品質異常回答書

登録番号: EC8X015
 作成日: 2018年11月8日
 会社名: 株式会社 鈴木

不具合名	シールドプレート変形	承認	作成
対象型番	82 8071 999 001 840+(000)		
対象ロット	8713SS103→8802QEC09+		
発生日	2018年10月10日		
処置結果	-		
再発	■過去半年以内に発生なし □再発		
①不具合の詳細: 貴社組立工程の受け入れ検査にて検出。リールから1m引出、端末から50~60cmのところに1ピン発生。		③暫定対策 リフターのスプリングを押し上げているネジの増し締めを実施。	
②原因(発生・流出) 発生 リフターピンのスプリングを締めこんでいるネジが緩みリフト力が不足したことで十分にリフトできず、抜きダイに接触し変形に至ったものと推測致します。 流出 保管サンプルのみの確認であった為n数が不足しておりました。		③恒久対策 発生: リフター用スプリングの締め込みネジをシングルからダブルに変更し、緩み防止を致します。 流出: 毎リール端末1mの目視検査を実施。	
		実施日: 10/26	
		実施日: 10/29完

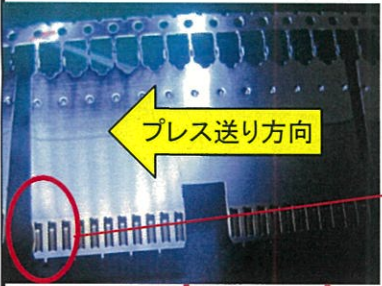
発生原因1
該当部位が金型内下型パーツの抜きダイに接触し変形が発生したものと推測

発生原因2(発生原因1は何故発生したか?)
金型部品(リフター)のリフト力不足となった可能性があります。

発生原因3(発生原因2は何故発生したか?)
リフターのスプリングを押しているネジが緩んでいた可能性があります。

発生対策
リフター用スプリングの締め込みネジをシングルからダブルに変更し、緩み防止を致します。金型カンコツ集にその旨記述致しました。

制 定	2018年10月29日	<h1>外観検査指導書</h1>	承認	調査	作成
	コード No. 259		1号機	P3243 \triangle_2 2/2	
品 名	PARTS REC METAL RA PF SERIES 8071 SHIELD PLATE TOP SIDE		材 料	C5191R-H t=0.2±0.03	
図 番	82 8071 999 001 000		処 理	規 格	
8071 (シールドプレート)シリーズ

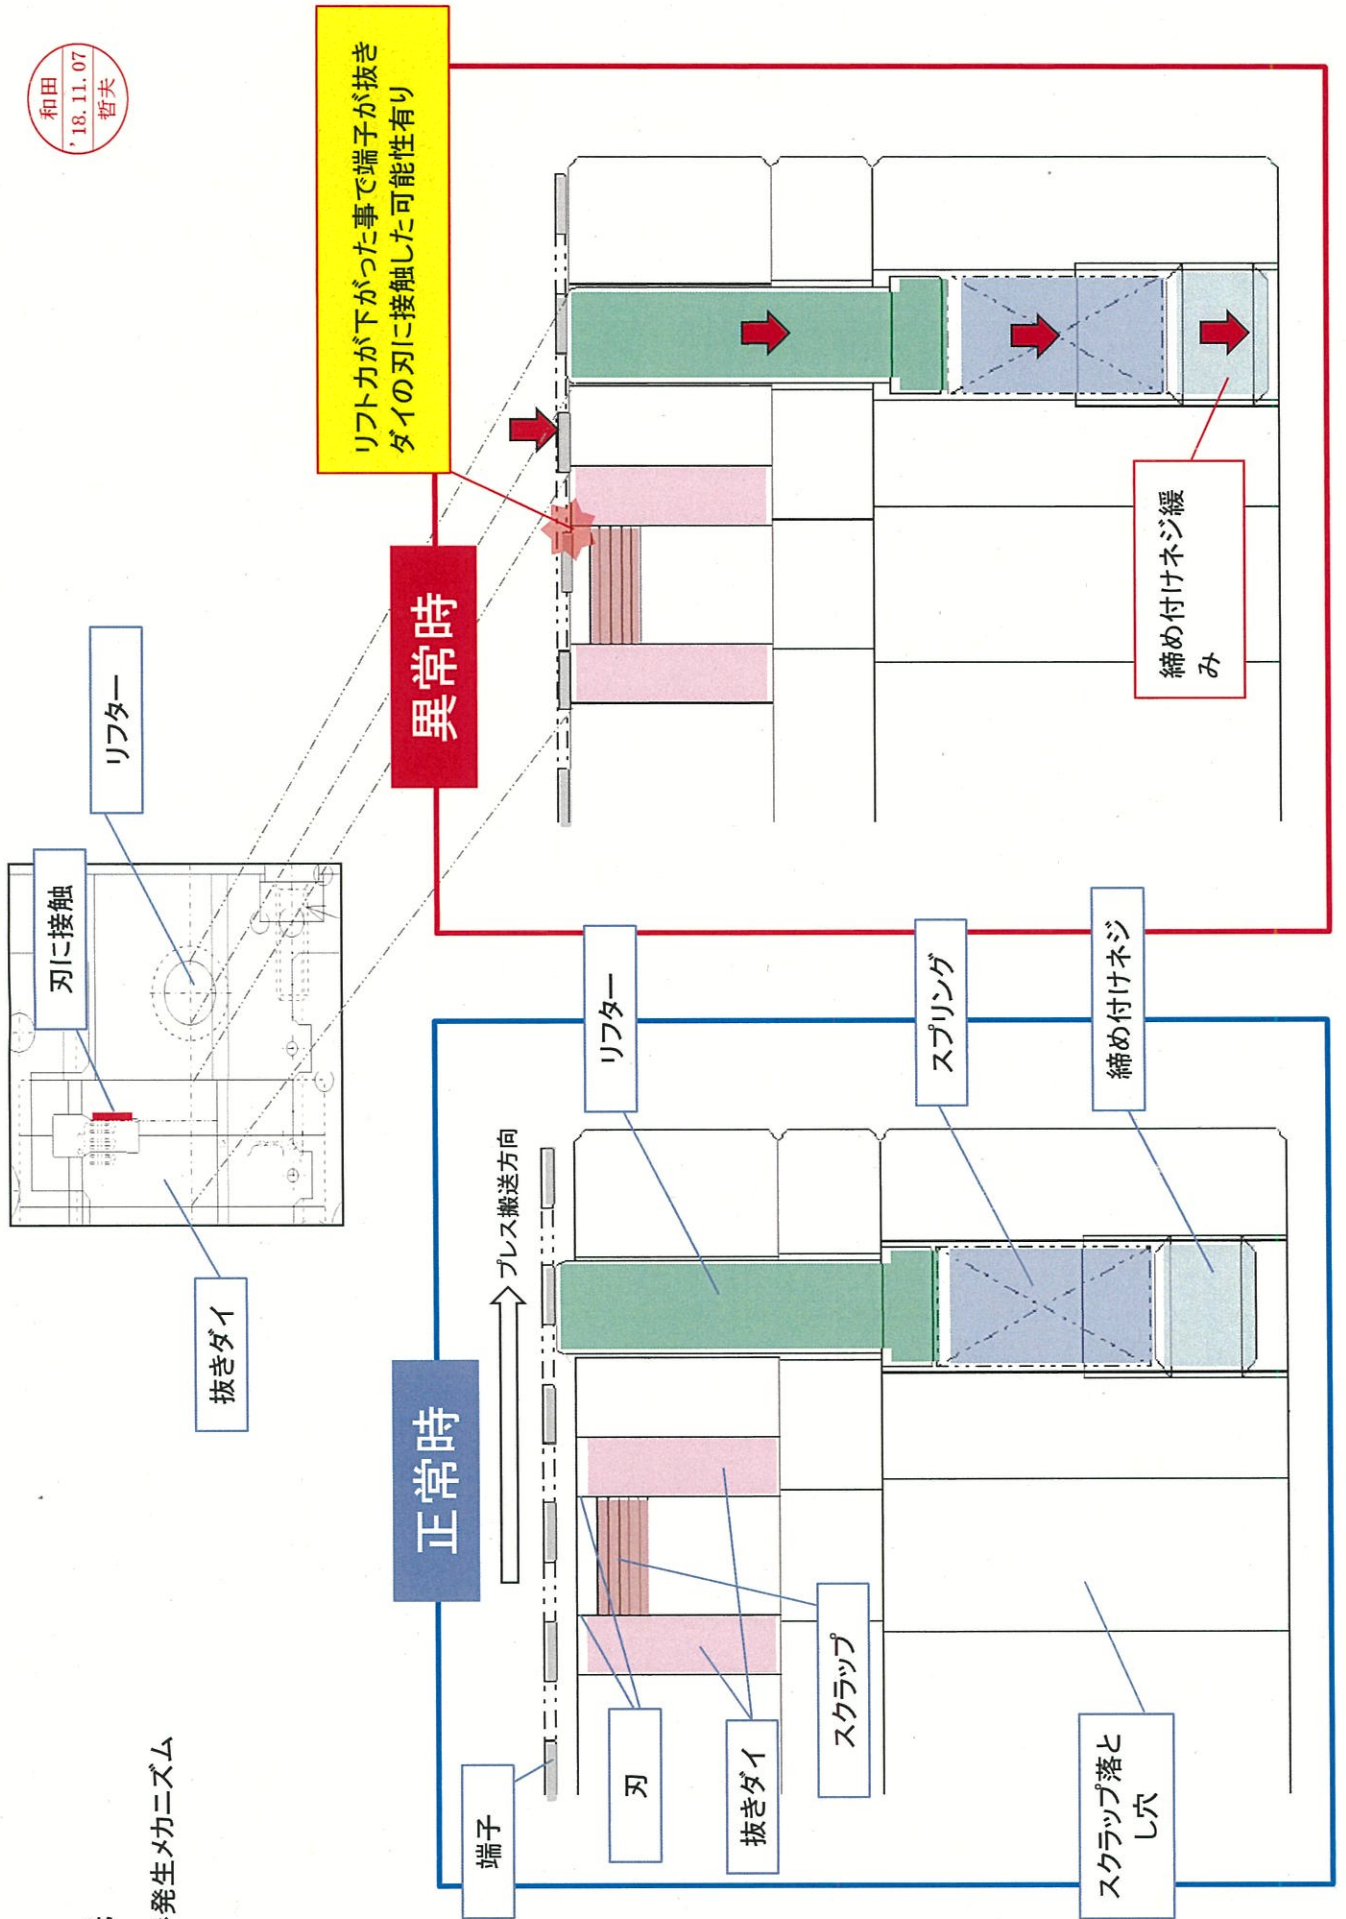
2018年10月
変形不具合

項目	検査項目	規格値	資料数	検査具	備 考	図
D	変形	無き事	全サンプル	実体顕微鏡 目視	金型要因 毎リールエンド1mを目視確認する事。	d
改版	年 月 日	変 更 事 項		改版	年 月 日	変 更 事 項
.				.		
.				.		
.				.
